# Seur Vallon

**RECONVERSION D'UN ANCIENNE INSTALLATION DE STOCKAGE DE  
DECHETS NON DANGEREUX**

**COMMUNE DE NIORT**

**AVIS DE LA MRAE  
MEMOIRE EN REPONSE**

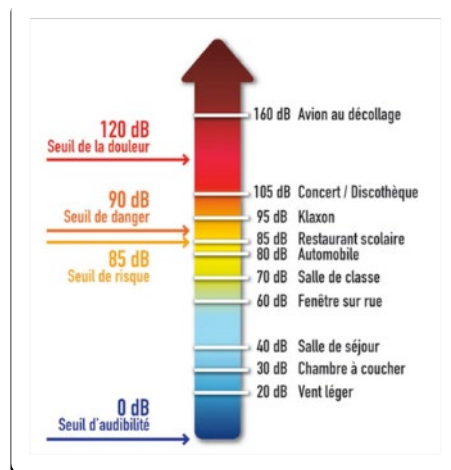
**R12 : La MRAe recommande concernant le voisinage, de préciser la localisation des équipements les plus bruyants en privilégiant un éloignement suffisant de ces derniers par rapport aux habitations, et de prévoir des contrôles des niveaux de bruit en phase exploitation ;**

En conclusion, et comme précisé en pages 44, 158 et suivantes de l'étude d'impact, durant le fonctionnement de la centrale solaire, seuls les postes onduleurs et transformateurs (logés dans des locaux fermés) induisent des niveaux sonores de l'ordre de 37 dBA à 120 – 130 m de distance. Cela correspond à un bruit ambiant dans une salle de séjour (cf-figure ci-dessous). Les habitations les plus proches se situent à 300 m des premiers locaux techniques. Également, des mesures d'évitement et de réduction relatives aux nuisances sonores ont été engagées (cf page 159 de l'EIE).

Enfin le projet se situe au sein de la déchetterie de Niort, le bruit ambiant sans parc photovoltaïque est déjà élevé. La mise en place du projet n'augmentera pas l'ambiance sonore.

A titre d'exemple, le schéma produit par RTE quantifie et compare certains de ces champs, courants, pour illustration :

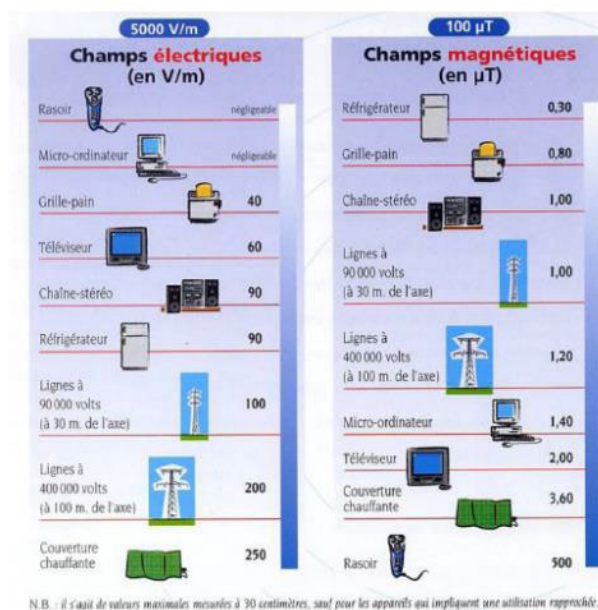
R13 : La MRAe recommande qu'une vérification des niveaux des champs électriques et électromagnétiques associés atteints lors de la mise en service du raccordement de l'installation au réseau électrique soit effectuée, en particulier au niveau des habitations situées à proximité des raccordements. Concernant la santé humaine, la position des ouvrages et câbles électriques par rapport aux lieux accessibles aux tiers doit être telle que le champ électrique résultant en ces lieux n'excède pas 5 kV/m et que le champ magnétique associé n'excède pas 100  $\mu$ T dans les conditions de fonctionnement en régime de service permanent (arrêté du 17 mai 20018) ;

Pendant la phase d'exploitation, les installations électriques (modules, câbles, onduleurs, transformateurs, etc.) sont susceptibles de créer des champs de courant continu de types électriques et magnétiques. Néanmoins, à une distance de 10 mètres, les valeurs sont généralement plus faibles que celles générées par des appareils ménagers.

Un parc solaire photovoltaïque produit des champs électromagnétiques. Cependant, les valeurs en sont très faibles, et bien en-deçà des seuils réglementaires.
